**Dodatek č.1 Smlouvy o dílo č. KT/11253/20**  
na realizaci stavby  
**„Přestupní terminál Citadela v Litvínově“**

## Změnový list - vícepráce

stavba: Přestupní terminál , Citadela Litvínov

**Příloha ke změnovému listu č.1**

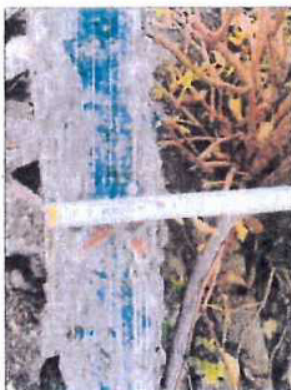
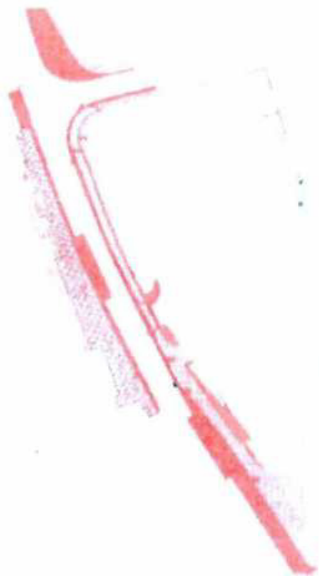
- 1) Asfaltová plocha tl. 6cm pod chodníkem na zastávce BUS (směr Koldům)

$$(4,5*2+3*7+13,5*3,5+24*5,8+24,5*3+6,1*1,5+8*3)*0,06*2,7 = \underline{323,1m^2 (58,481 t)}$$

Je v podkladních vrstvách, vybouráno kvůli zhotovení podkladních vrstev, odtokovým spádům a nástupní výšce autobusového panelu. Dle původního položkového rozpočtu bylo počítáno lože pod zámkovou dlažbou z drčeného kladeniva a zeminy.

**Méněpráce – odpočet původních vrstev z Pd a VV**, Pol. rozp. č. 131,147,148,150

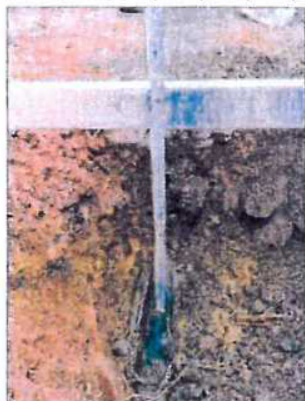
- 7) Živice v tl. 0,25m původní VV tl. 15cm bude odečtena původní výměra bez přesunů hmot a likvidace jenž VV neobsahuje.

$$((5*2)+(17*3)+(40*3)+(15*1,5))*0,25*2,7 = \underline{203m^2 (137,025t)}$$

**Méněpráce – odpočet původních vrstev z Pd a VV, Pol. rozp. č. 125, 131, 132, 133, 135**
